Mārupes novada Dome

atbildes uz jautājumiem par iepirkuma

“Telpisku vides objektu izbūve un uzturēšana”,

identifikācijas Nr. MND 2016/36 (turpmāk – Iepirkums),

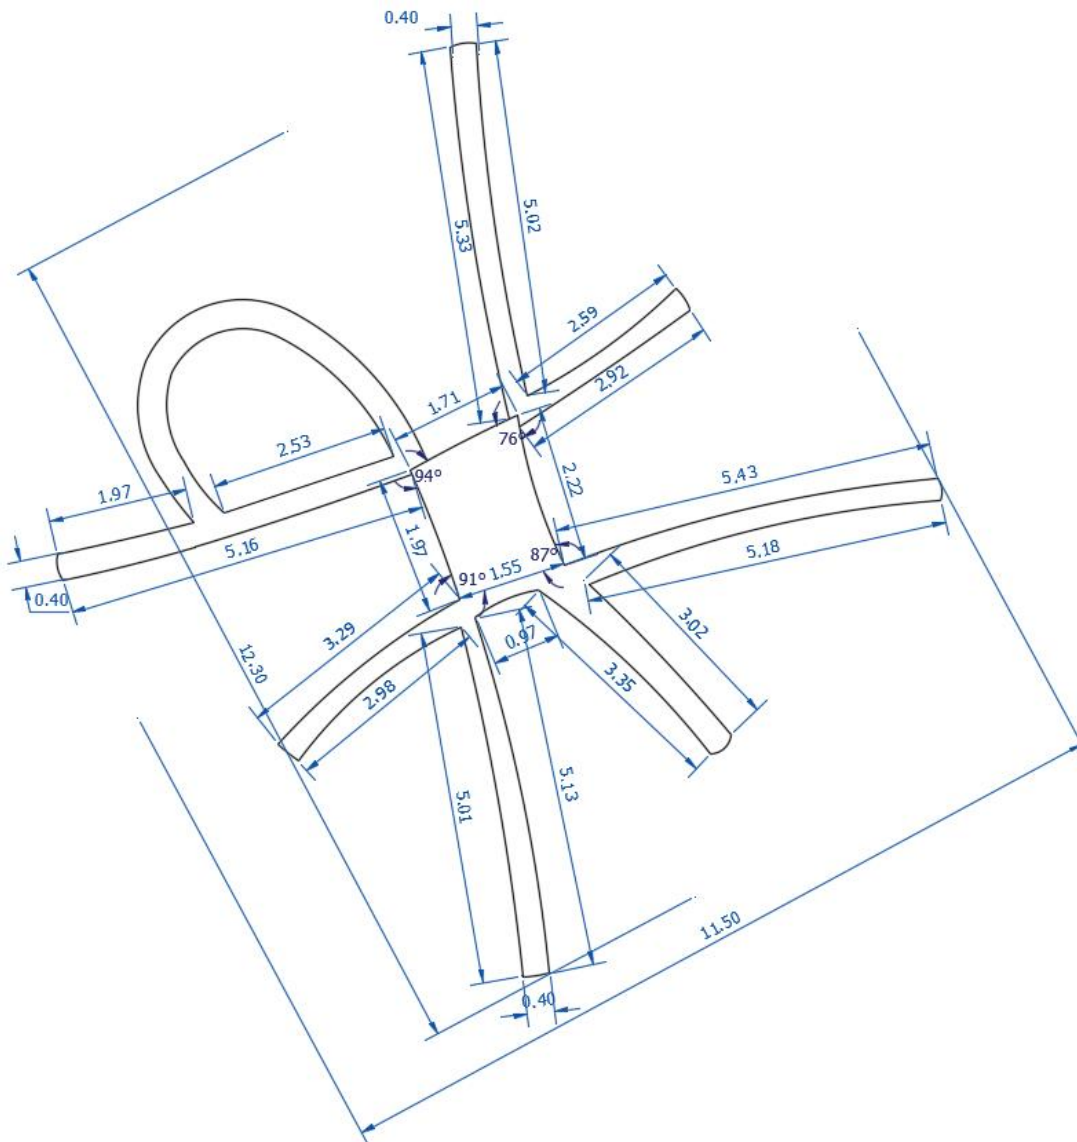
5. Projekta sadaļā "logo-logo" nepieciešams norādīt vairākus izmērus konstrukciju virsskatos.

Iepirkuma komisija precizē norādītos izmērus
